Tittel: Kai Husøy , Karmøy kommune - søknad om tiltak i sjø.

Tillatelse til tiltak i sjø på Gnr: 86, Nr: 23 Husøy (Stutøy), Karmøy

Utfylling i sjø, Husøy

TILTAKSPLAN UTFYLLING I SJØ PÅ HUSØY, KARMØY

KARMSUND HAVN IKS		PROJ	2011.07
HAUGESUND CARGO TERMINALS, KCT 2		PROJ	2011.07
NY KAI HUSØY		PROJ	2011.07
KOTESNITT AKSE A-K		PROJ	2011.07
		DATE	29.11.17
		SCALE	1:200
		NO.	17032

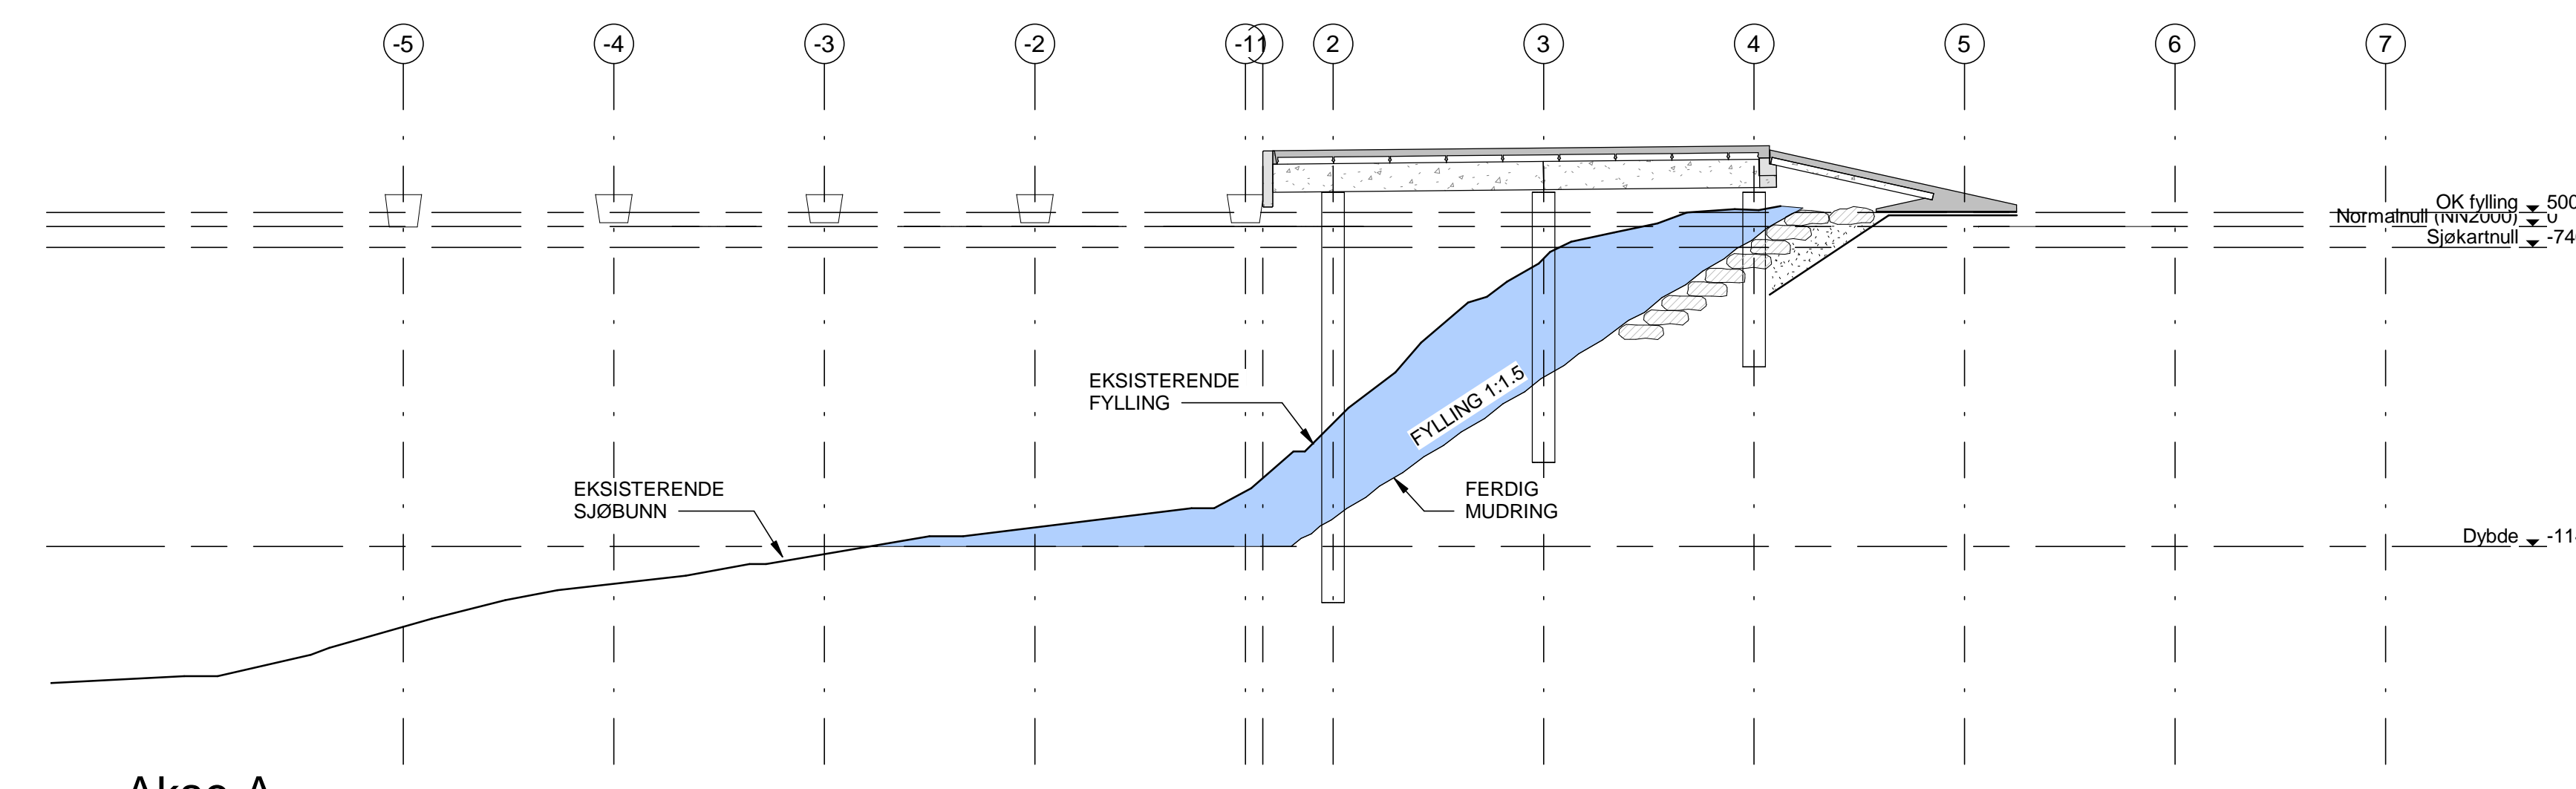
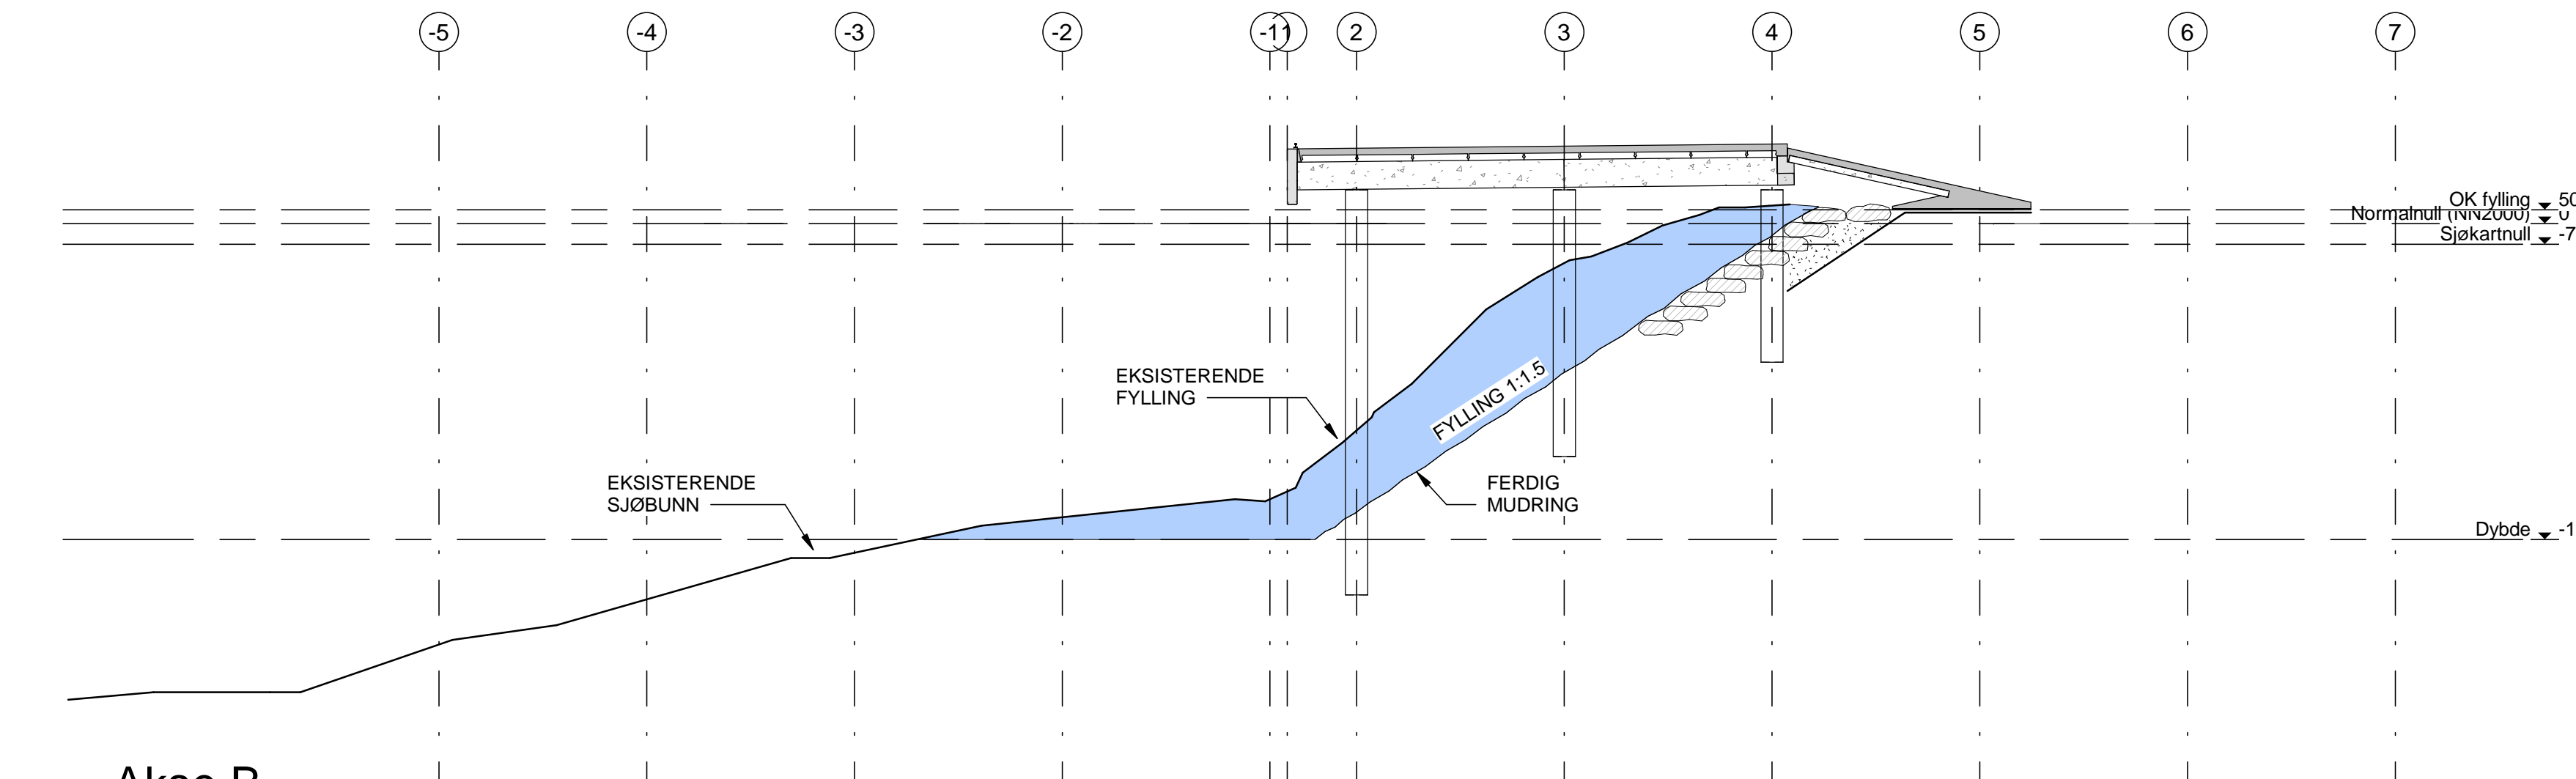
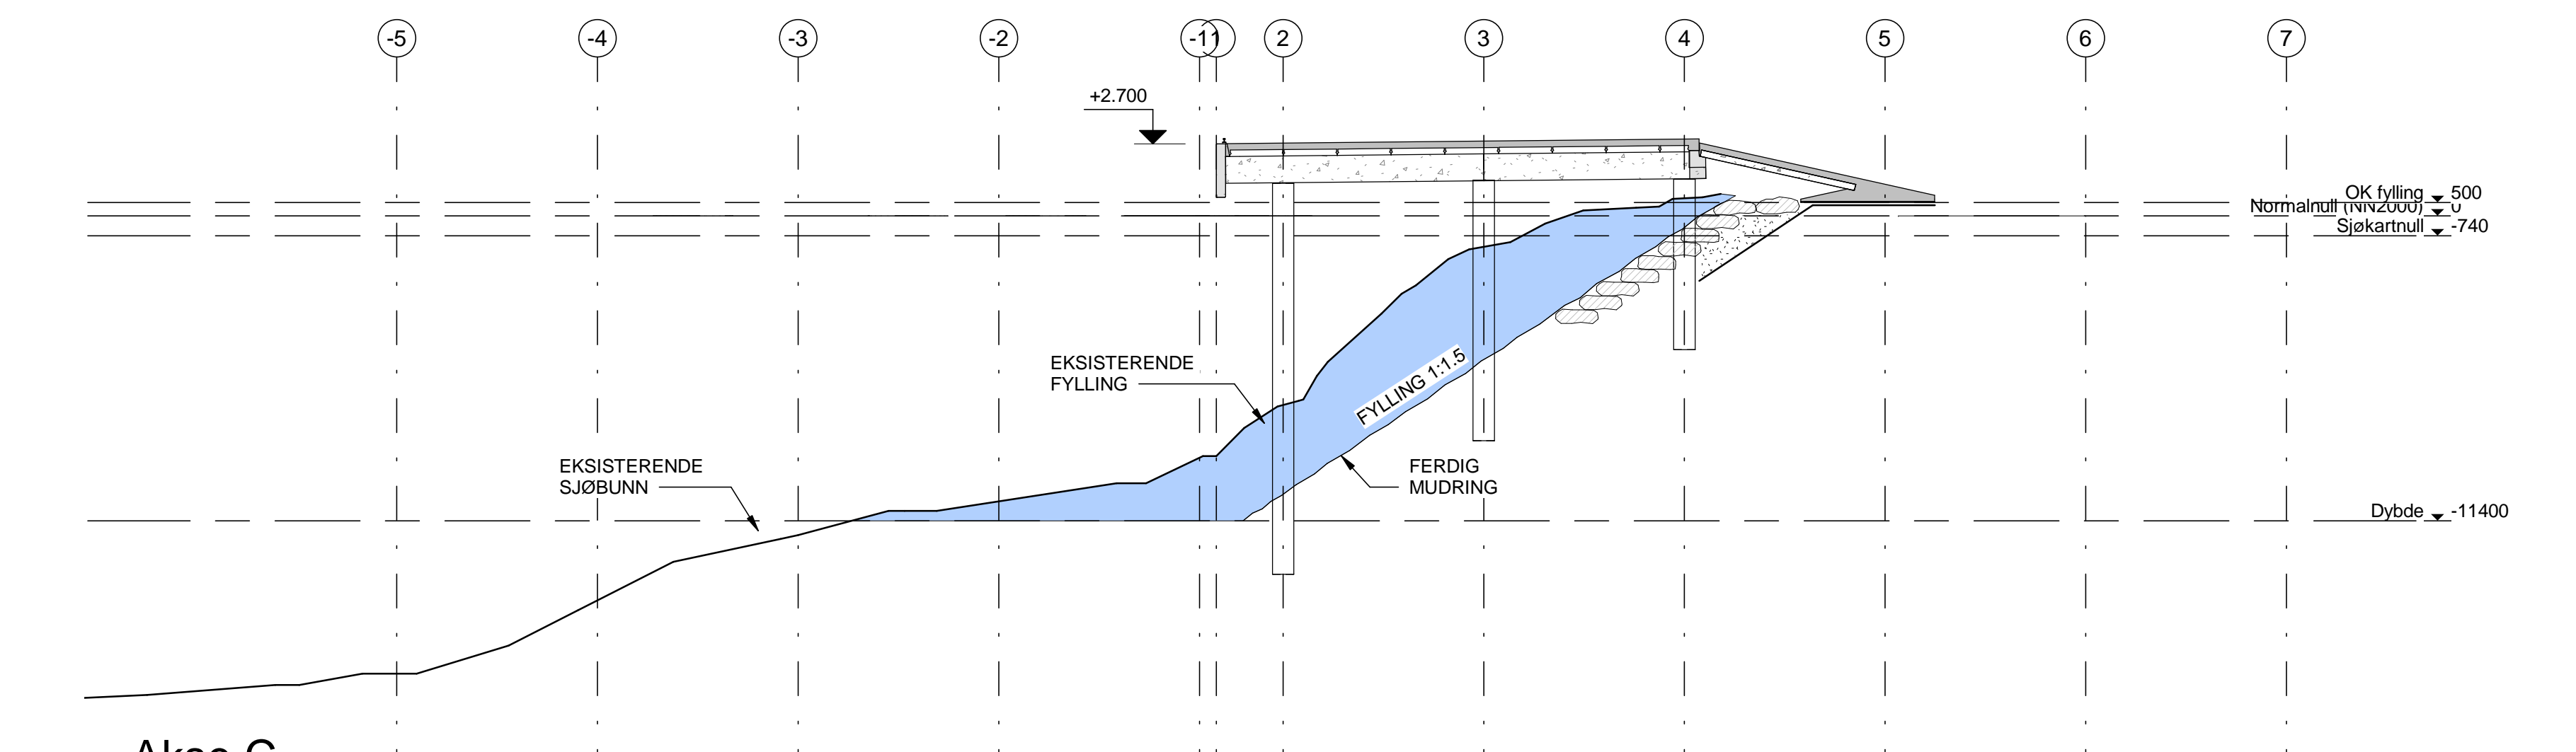
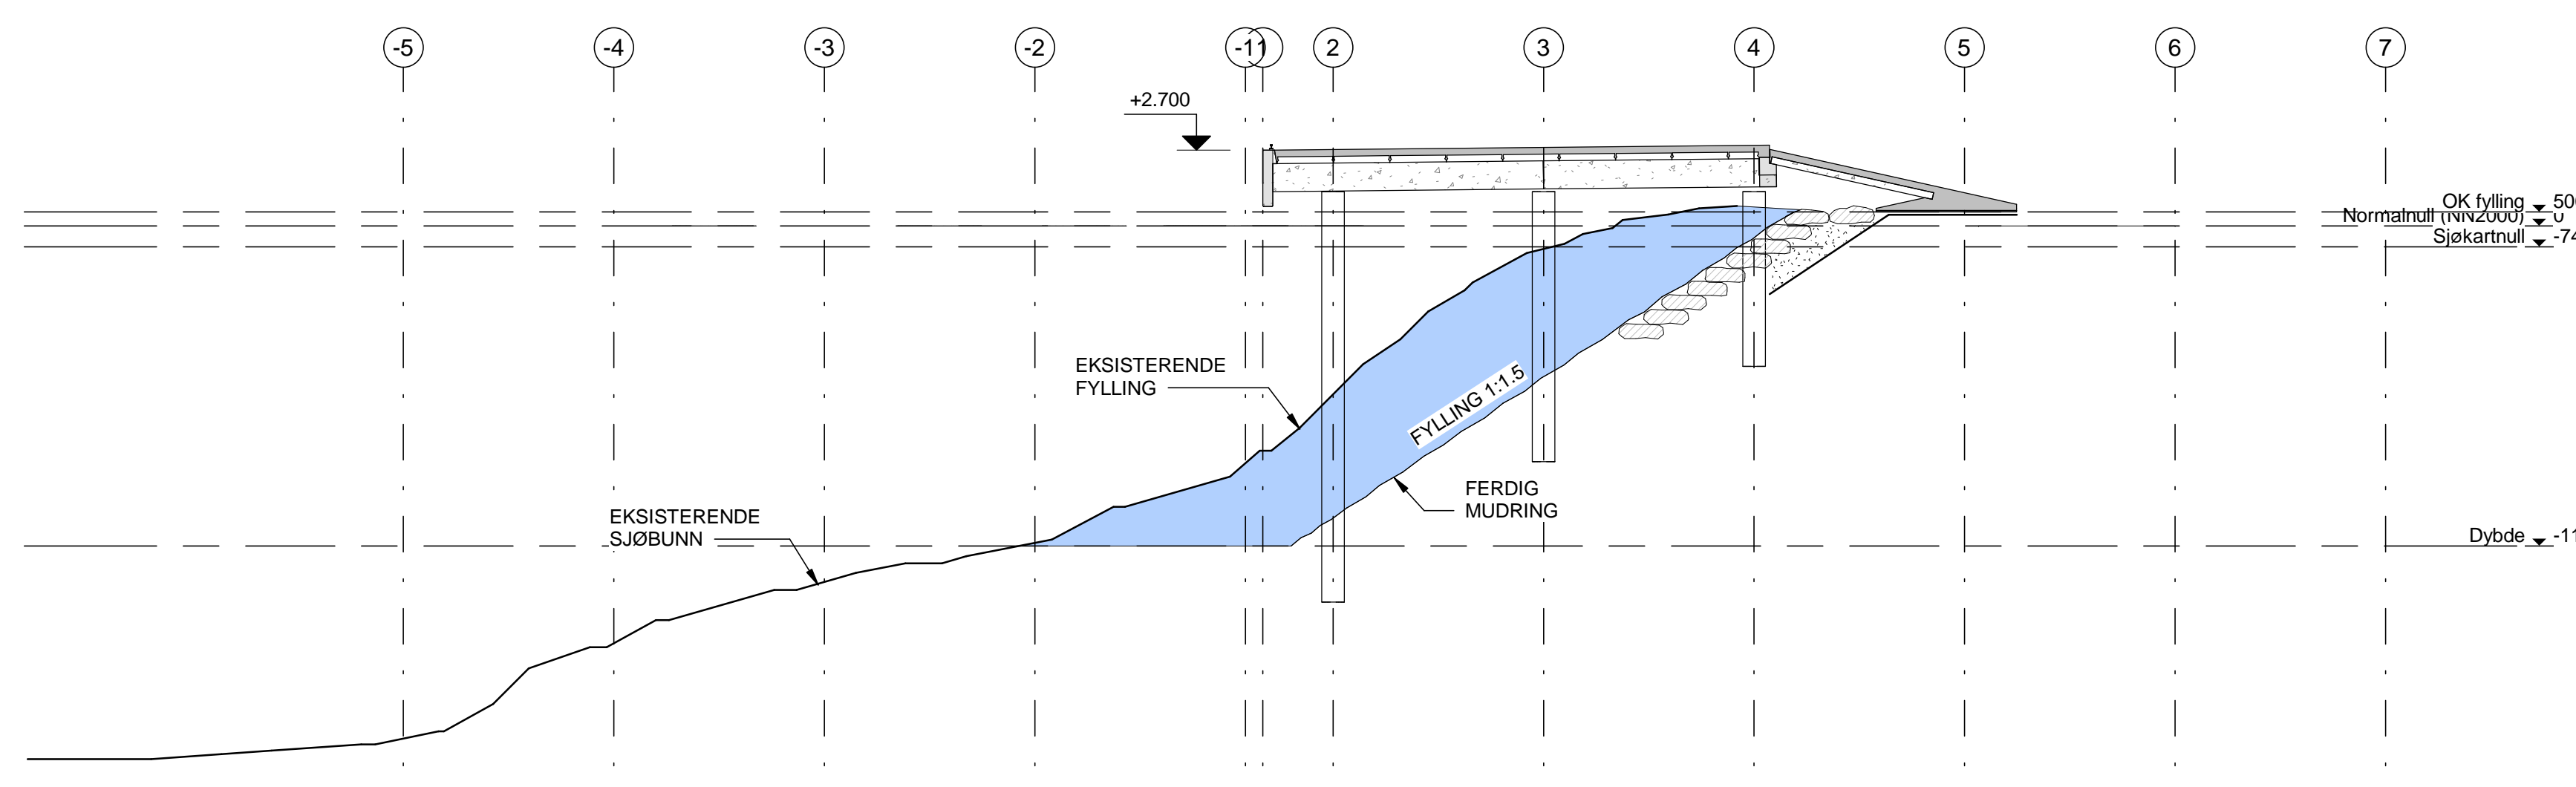
I område for akse A til G er det blitt fylt ut for mye masser, ca. 3000 m³. utfyllingen er utført med sprengsteinmasser som ellers i området. I dette området må det foretas mudring/utdyping. Mudringen skal utføres slik at ferdig mudret fylling blir liggende med en skråning på 1:1,5.

Alle massene blir tatt på land og vil bli brukt til utfylling innen området.

Kfr. også vedlagt tegning nr. 17032-105.
